# 開發行為或環境保護對策 變更之理由及內容

### 4.1 開發行為變更之理由

本次變更係配合本案都審變更及台灣建築中心評定通過之本案「建築物防火避難性能設計計畫書」內容（106.06.08 內授營建管字第 1060808031 號），惟變更內容初步研判並無涉及環境影響評估法施行細則第 38 條所列之需重新辦理環境影響評估，故依據同法第 37 條規定，提出本次「環境影響差異分析報告」送府審查。

圖4-30 觀眾避難誘導計畫與救災路徑規劃 (L3 及 L4) (本次變更)

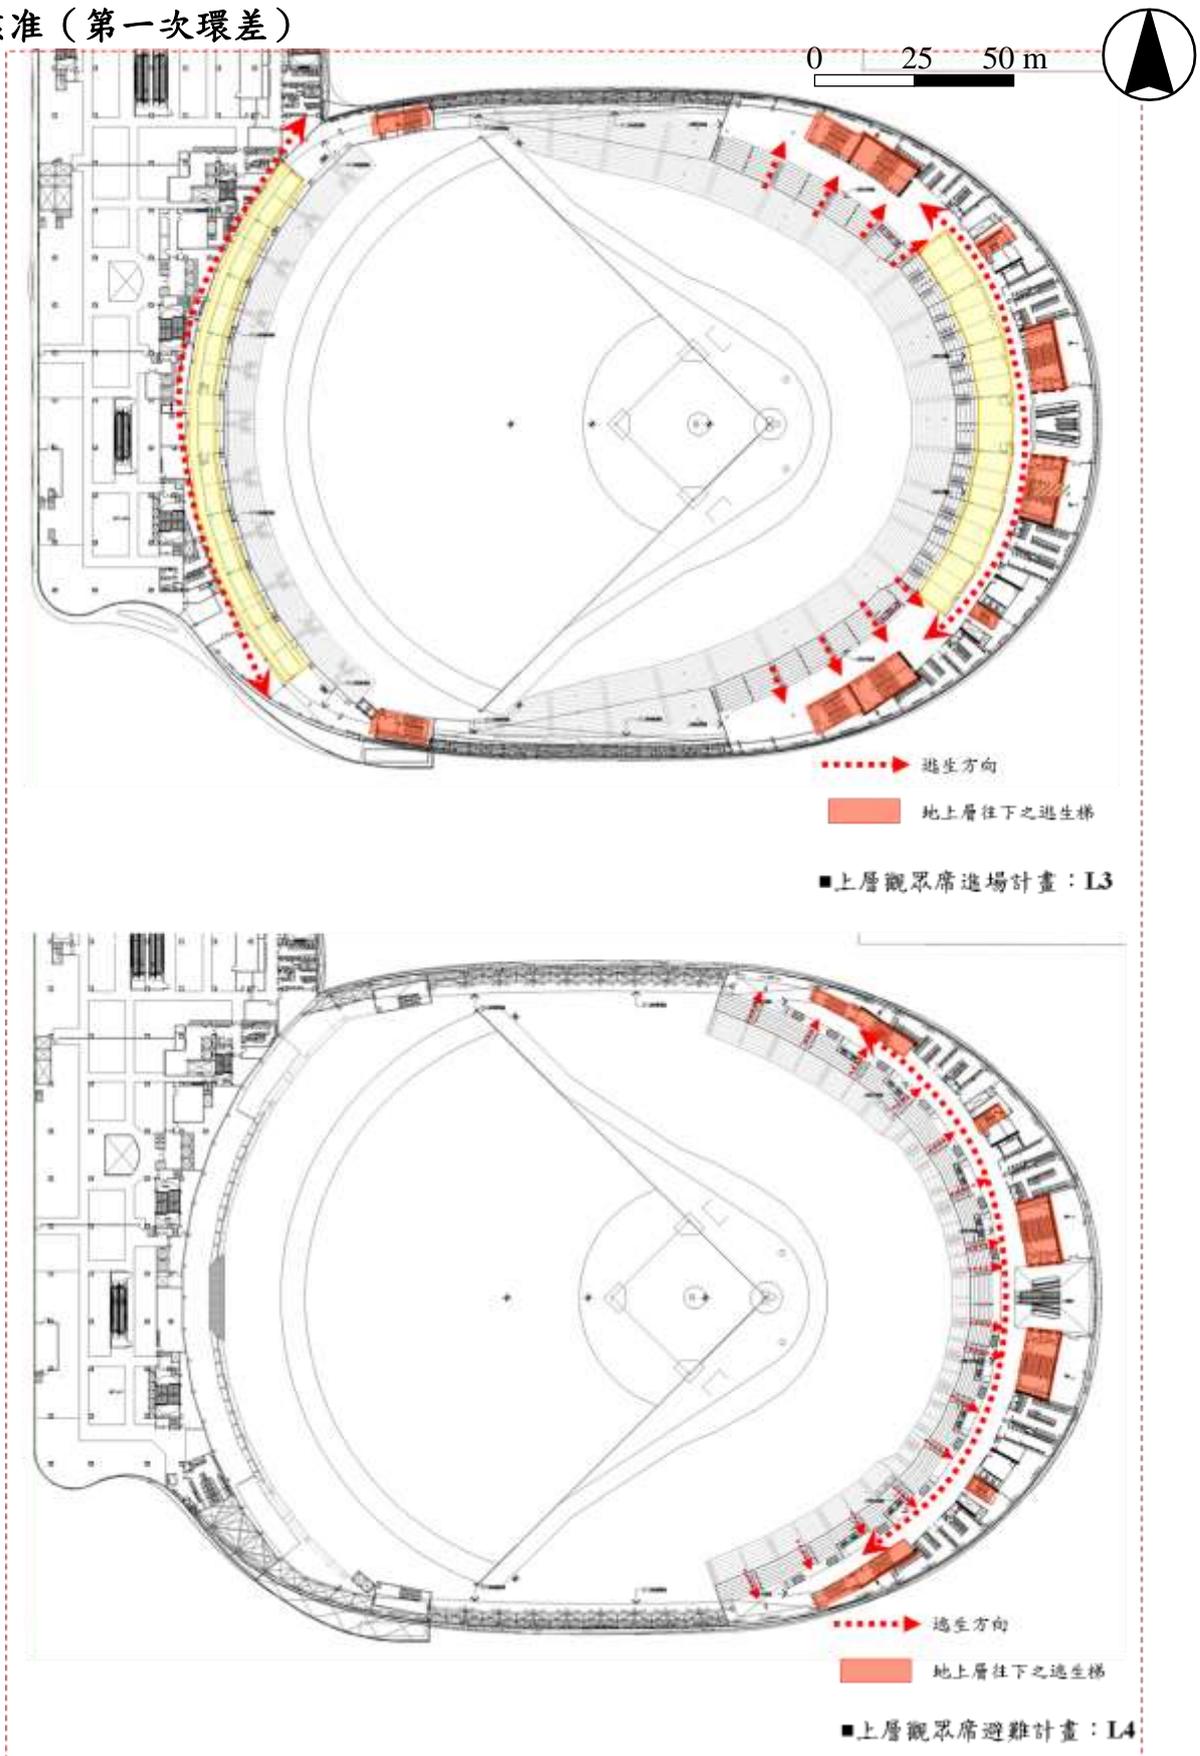
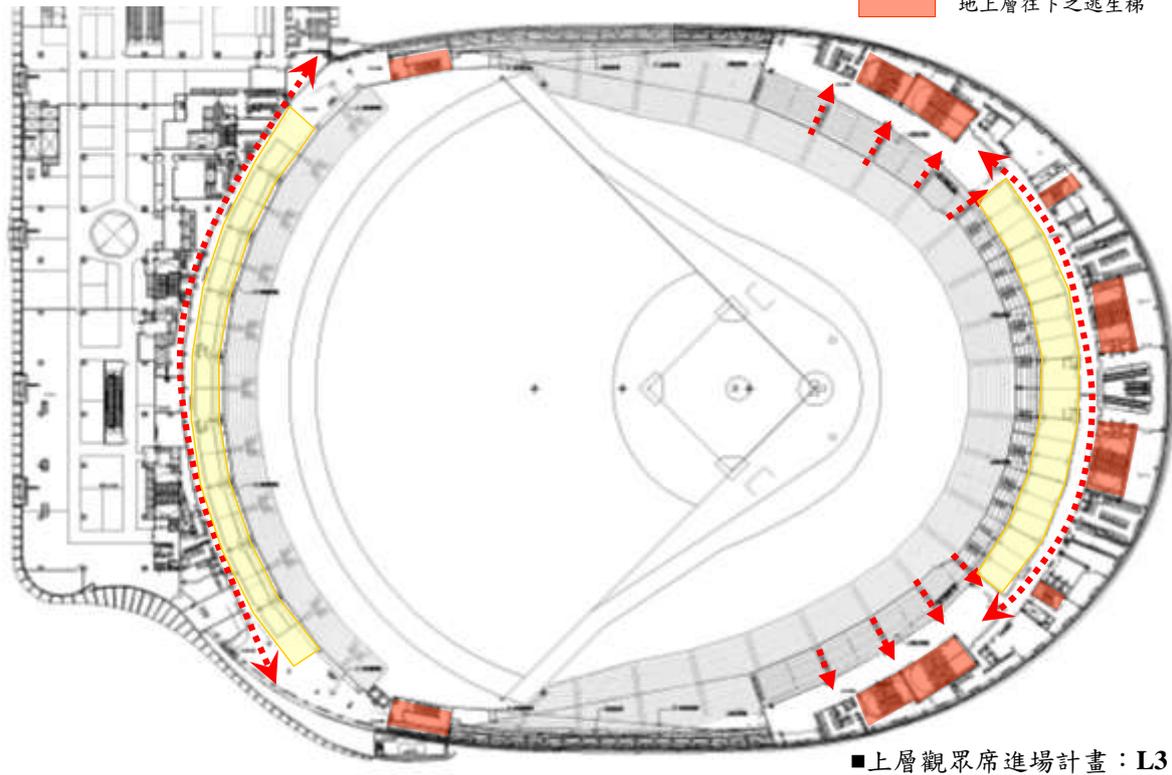
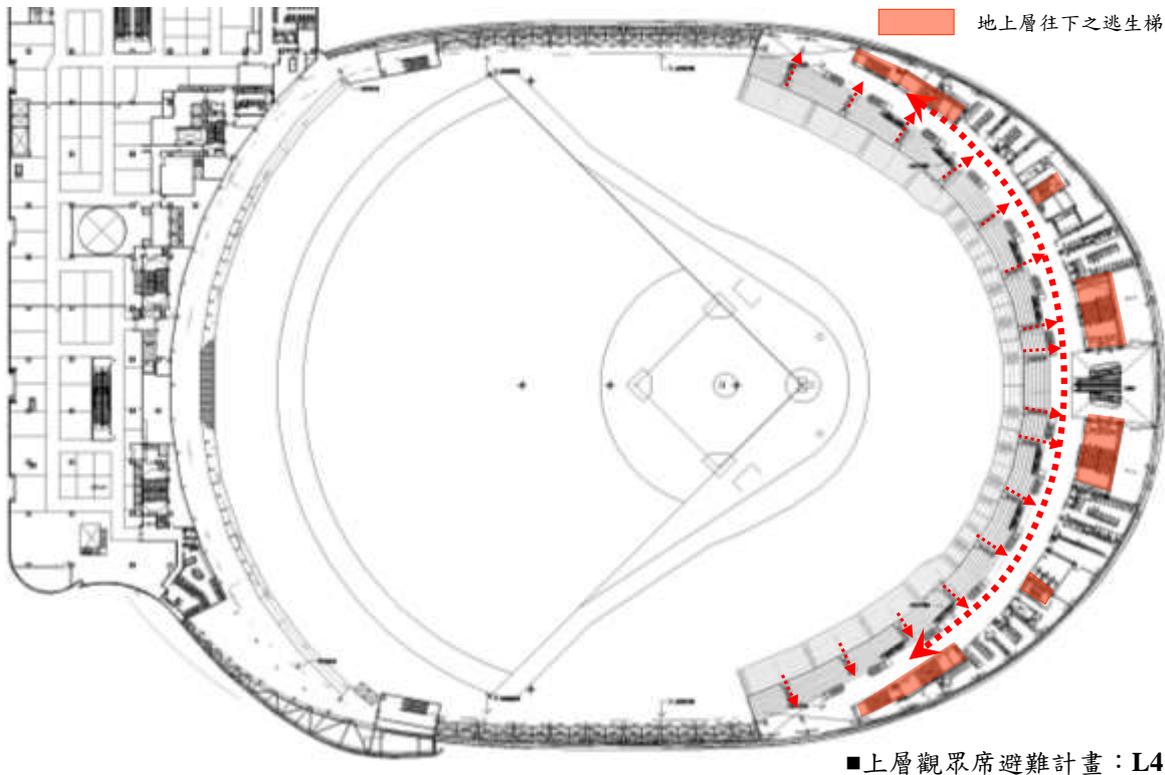
室內隔間微調，不影響原核准避難計畫

地上三層、地上四層變更前後建築配置圖及詳細變更說明，詳請參閱附錄五 PP.A5-5 ~ A5-8

圖4-34 屋頂層開放空間及綠覆規劃（本次變更）

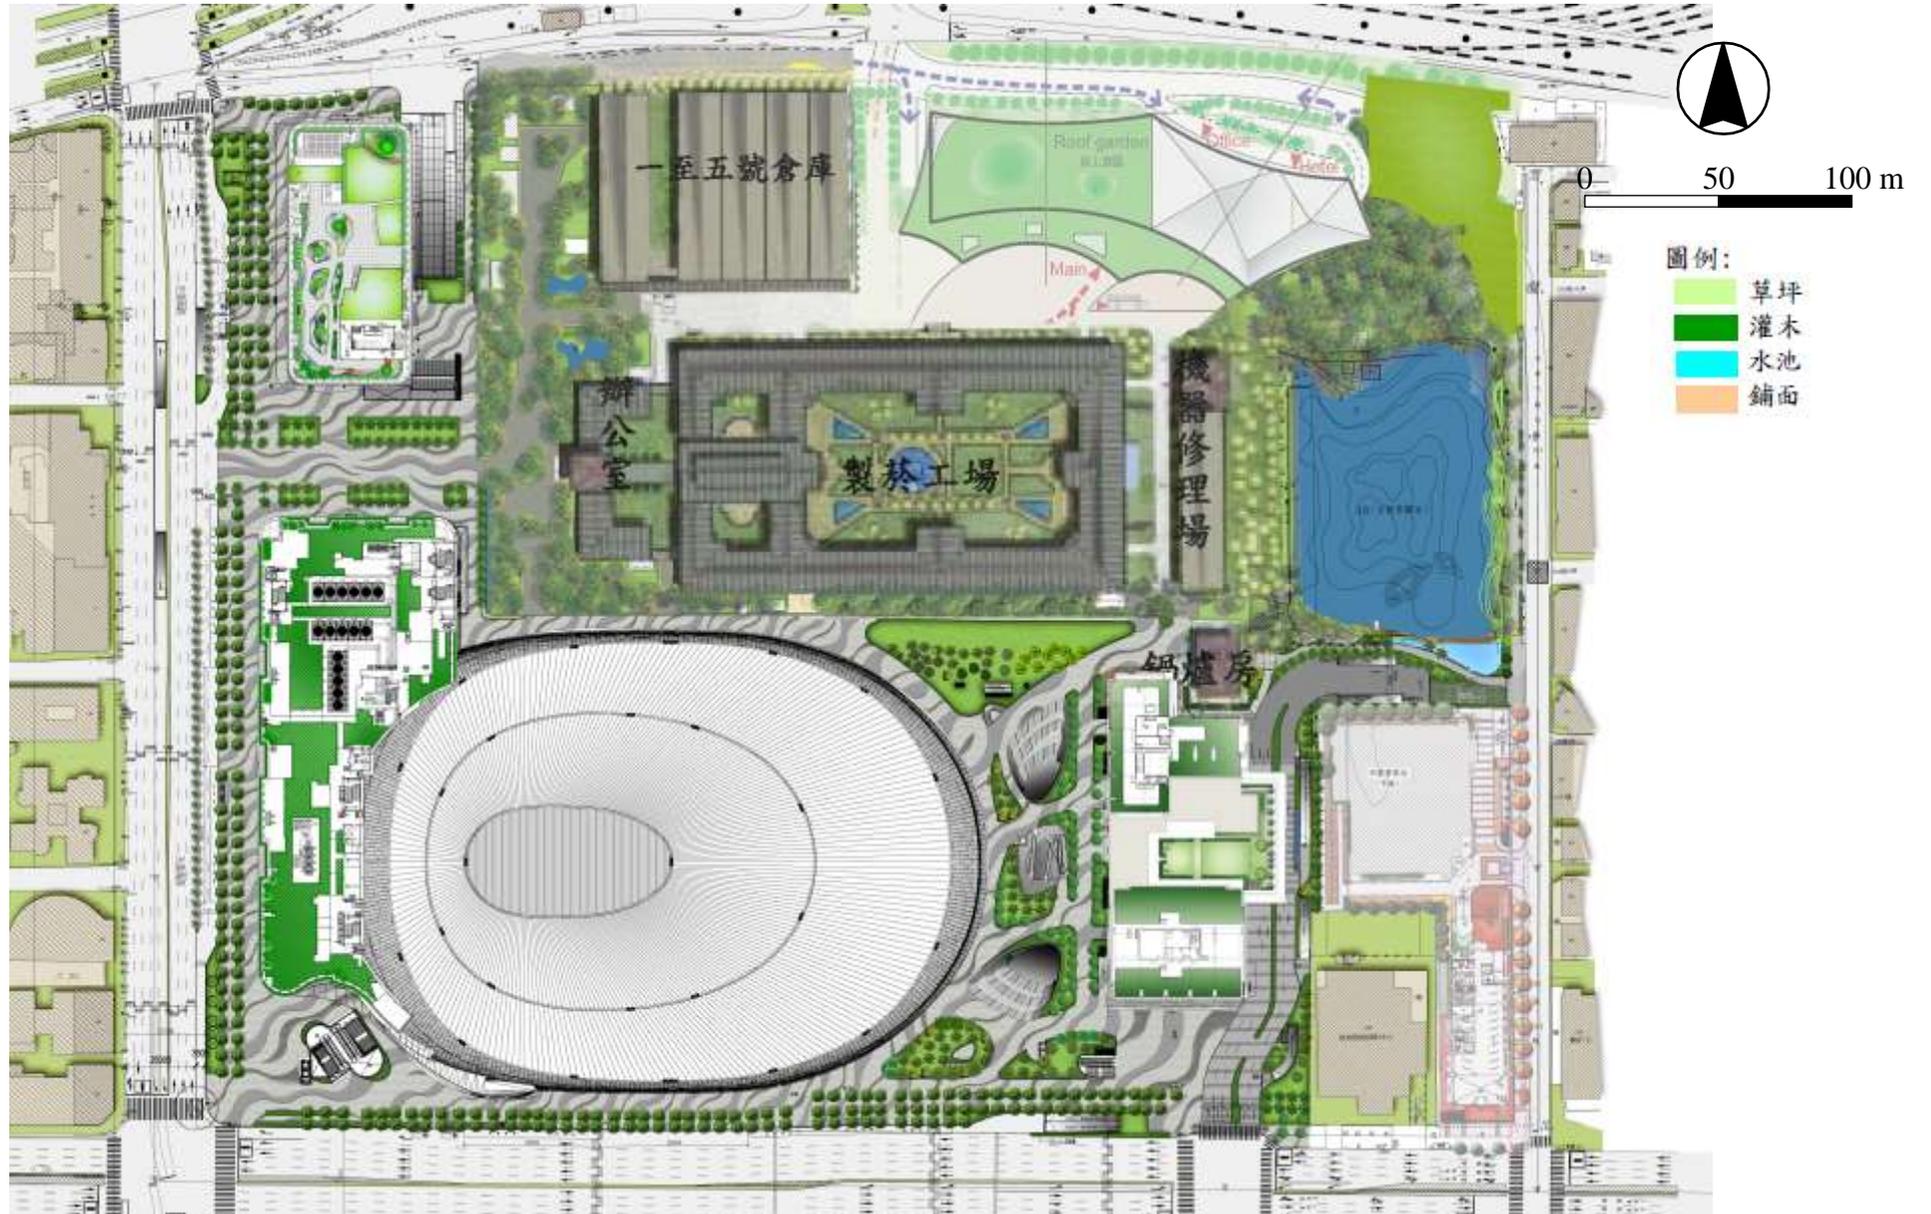
1. 喬木種類變更：光臘樹調整為檫木，並增設原生種與幼鳥植栽。
2. 依都審審查調整喬木間距、依消防救災需求調整綠化。
3. 配合現況保留樹木減少新植喬木、配合回植樹調整喬木種類與株樹。
